APPALTO 154/2018.

**ACCORDO QUADRO DELLA DURATA DI 42 MESI - FORNITURA DI MOTRICI TRANVIARIE
MONODIREZIONALI A PAVIMENTO RIBASSATO DA ADIBIRE AL SERVIZIO PASSEGGERI
SULLA RETE TRANVIARIA TORINESE
CUP J10F18000000004.; CIG 76615921BB
PROCEDURA APERTA AI SENSI DELL'ART. 54 E 123 DEL D.LGS. 50/2016.**

COMUNICAZIONE PER I CONCORRENTI N. 23

Fig. 1

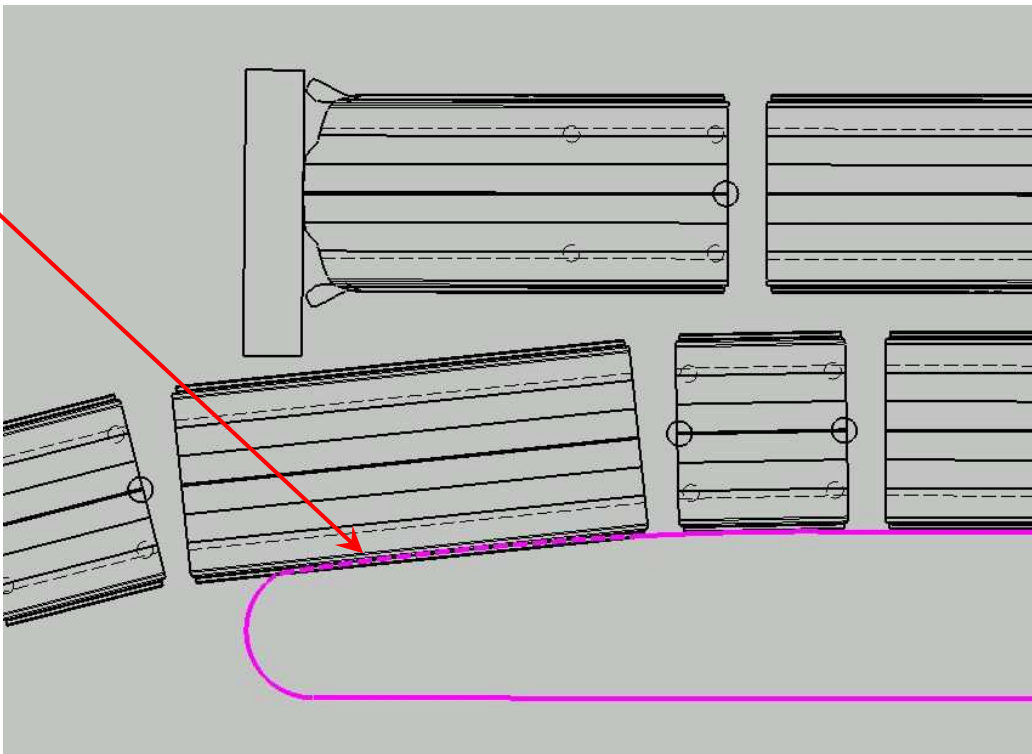
- è stata verificata la distanza tra il binario e il bordo della banchina presente nel dettaglio 25 del disegno "_Zona52.dwg" (rif. fig. 1);
- la distanza in rettilineo è pari a 505 mm; essa risulta inferiore a quanto riportato nel Vs. Allegato n. 1.A11 al Capitolato, che indica una distanza di 55 cm (-0+2) tra binario e banchina per la fermata tipo;
- nella fig. 1 è anche indicata una distanza tra il binario e il bordo della banchina in corrispondenza della curva precedente la banchina stessa: essa è pari a 567 mm;
- dovendo verificare la circolabilità del nuovo tram come richiesto al punto C dell'Allegato 1.A9, le sopra citate distanze tra binario e banchina risultano critiche già per la percorrenza del tram serie 6000, come indicato nella seguente fig. 2.

- a) la posizione della banchina all'angolo tra Corso Matteotti e Via Arsenale rispetto al binario;
- b) il requisito in cui si chiede di indicare la distanza tra il tram e gli ostacoli fissi e di conseguenza tra il tram e la banchina.

a) alleghiamo i rilievi odierni fatti in loco.

nell'estate 2019 sono previsti lavori di rinnovo dei binari che prevedono l'adeguamento della fermata alle 6000 (con avvicinamento dei cordoli nella zona di incarrozzamento e l'allargamento dell'interbinario (nel limite di 45 mm).
